PRODUKT	HOOFD GROEP	GROEP
P20	4	41
BETR. Drukgroep met lage lichthoogte (wijziging vliegwiel bij diesel- auto's, modeljaar -89 en ouder)		200
		NO. 201
		DATUM Dec 1989

Service Bulletin

Drukgroep, type met lage lichthoogte, aanbrengen

148 196

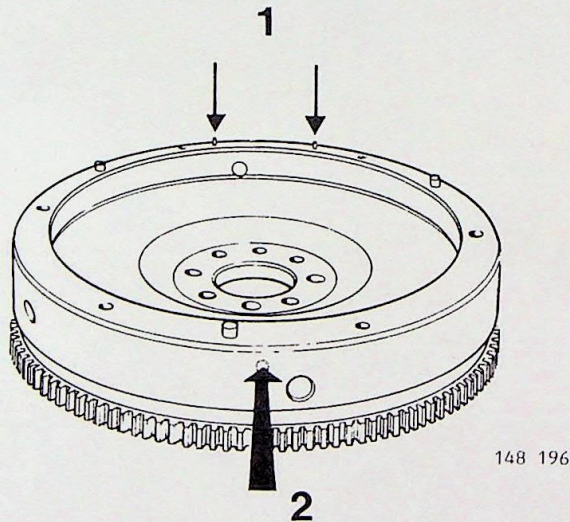
Als bij dieselauto's met modeljaar 1989 en ouder een nieuwe drukgroep van het type met lage lichthoogte aangebracht moet worden, moet het vliegwiel gewijzigd worden.

De twee pennen met 4 mm diameter (pijlen bij 1 in de afbeelding) moeten voorzichtig in de drukgroep getikt worden, totdat deze stuiten.

Daarna moeten de pennen afgezaagd worden, d.w.z., dat de pennen helemaal niet mogen uitsteken.

De onbalans die dan in het vliegwiel optreedt, wordt gebalanseerd door recht tegenover de afgezaagde pennen een gat met 6 mm diameter te boren (pijl nr 2 in de afbeelding).

148 197

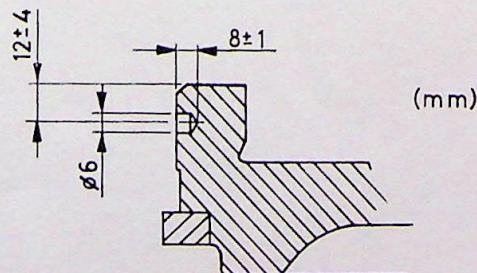
De afbeelding rechts toont de maten van bovengenoemde, in het vliegwiel te boren, gaten.
